Ministero dell'Ambiente e della Sicurezza Energetica

Commissione Tecnica PNRR - PNIEC

Parere n. 197 del 31/08/2023

Progetto	<p>Progetto per la realizzazione di un impianto agrivoltaico e delle relative opere di connessione alla RTN, della potenza di 18,01 MW, da realizzarsi nei Comuni di Martignacco (UD) e Fagagna (UD)</p> <p>ID_VIP:8117</p>
Proponente	<p>Atlas Solar 2 S.r.l.</p>

Figura 9 - Rappresentazione alternativa della siepe perimetrale

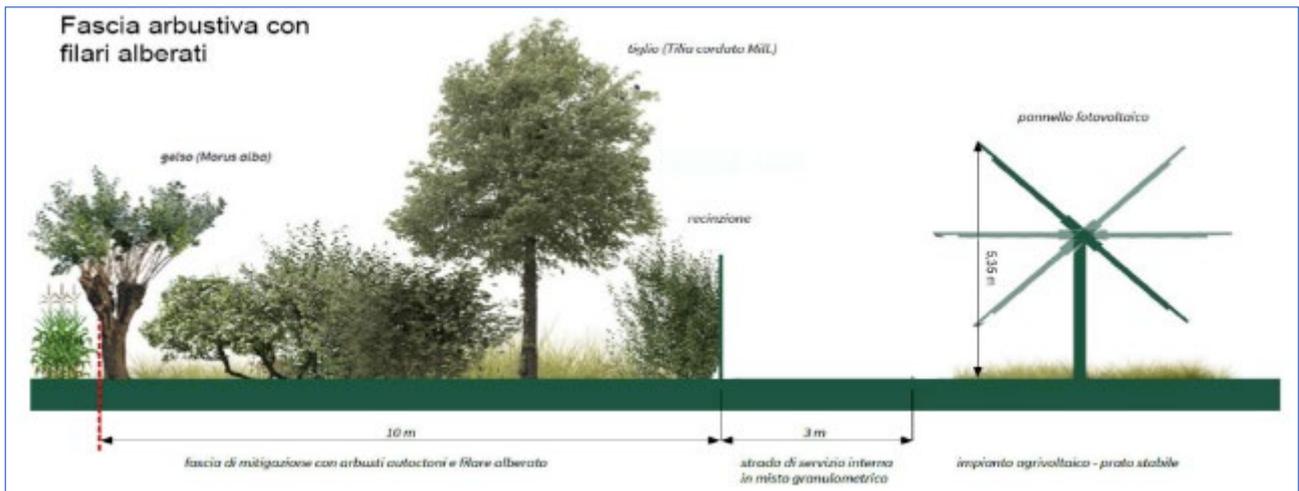
La Commissione, inoltre, concorda con la modifica della scelta delle specie e del layout proposta dal Proponente a seguito della richiesta di integrazione del MiC.
